AldF 19/014

Тема: Новый подставочный профиль
Система: Саламандер - Комплектующие
Артикулс: старый: 406 139 новый: 416 139

Техническое описание

НОВЫЙ	Подставочный профиль 30 мм	
Артикул:	416 139	
Длина: [м]	6 м

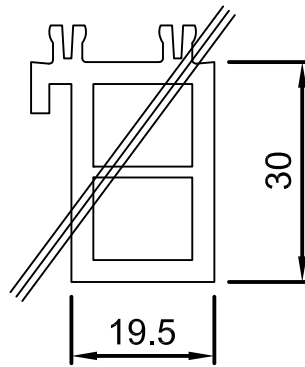
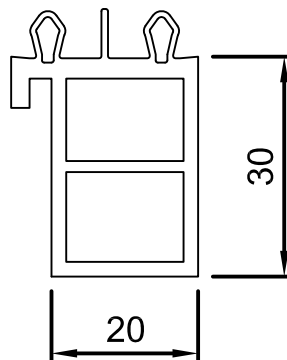
представлен к поставке новый подставочный профиль высотой 30мм, артикул 416 139. Новый подставочник подвергся конструктивным доработкам, в частности оптимизирована функция защелкивания.

Предыдущий артикул 406 139 будет удален из ассортимента после продажи складских остатков.

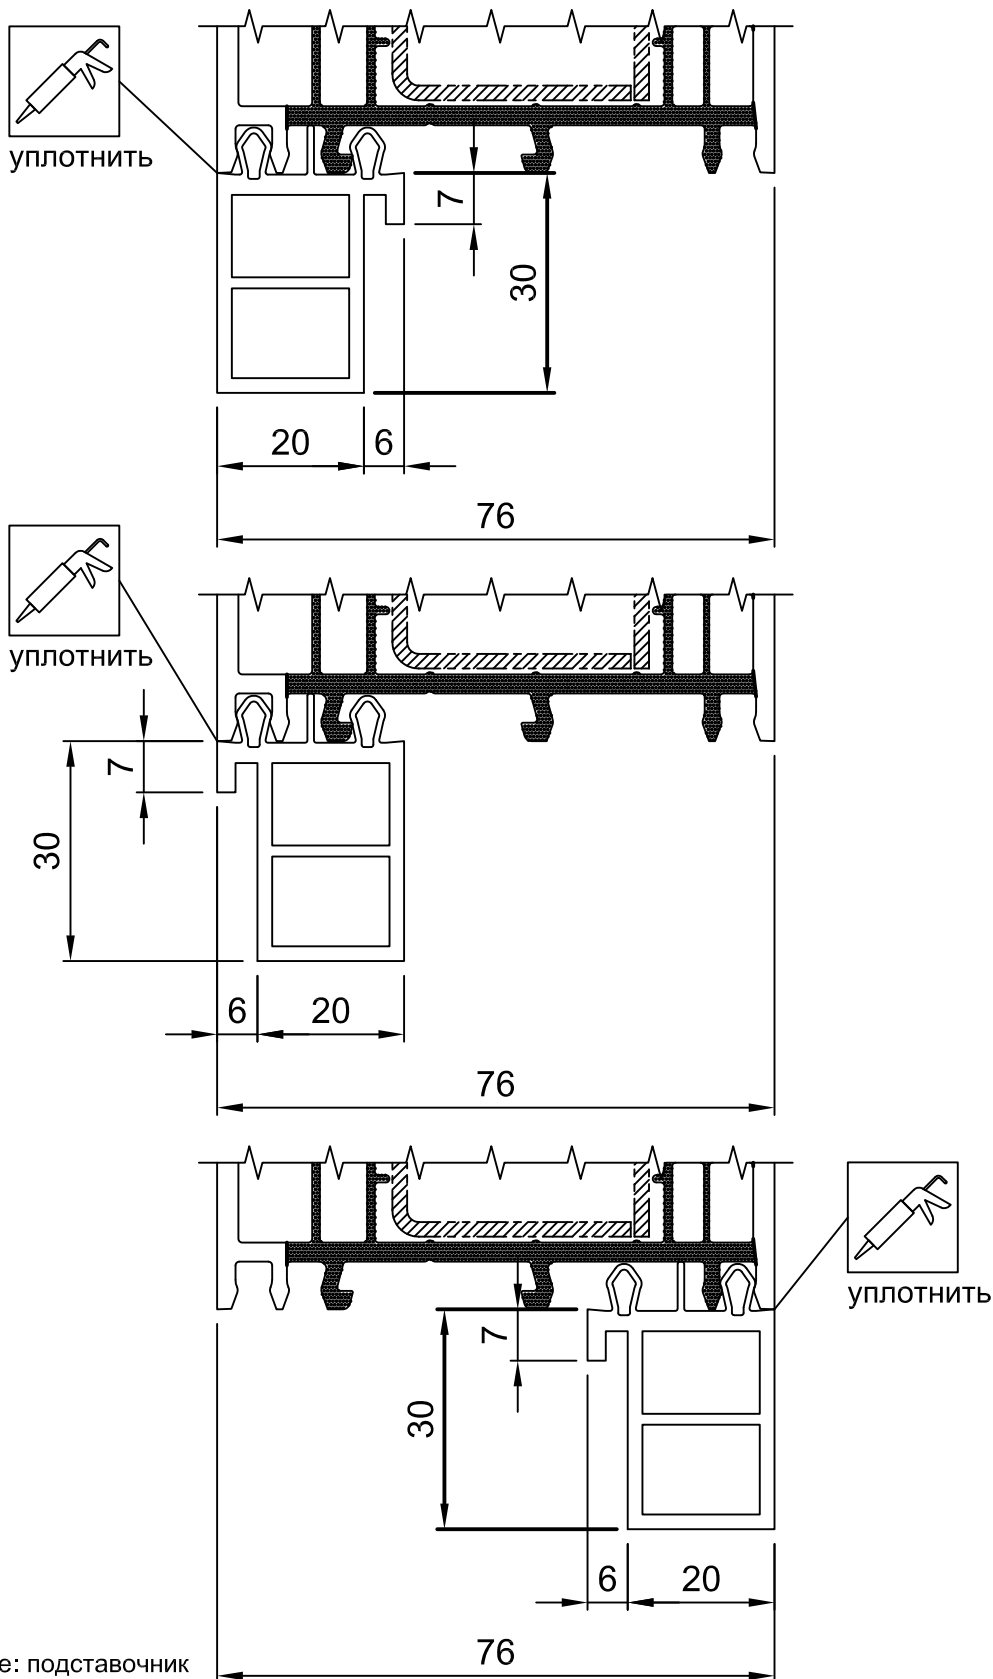
Внимание: подставочник может уводить из плоскости рамы

Уплотнить при помощи нетвердеющего нейтрального герметика, пригодного для ПВХ и оцинкованной стали.
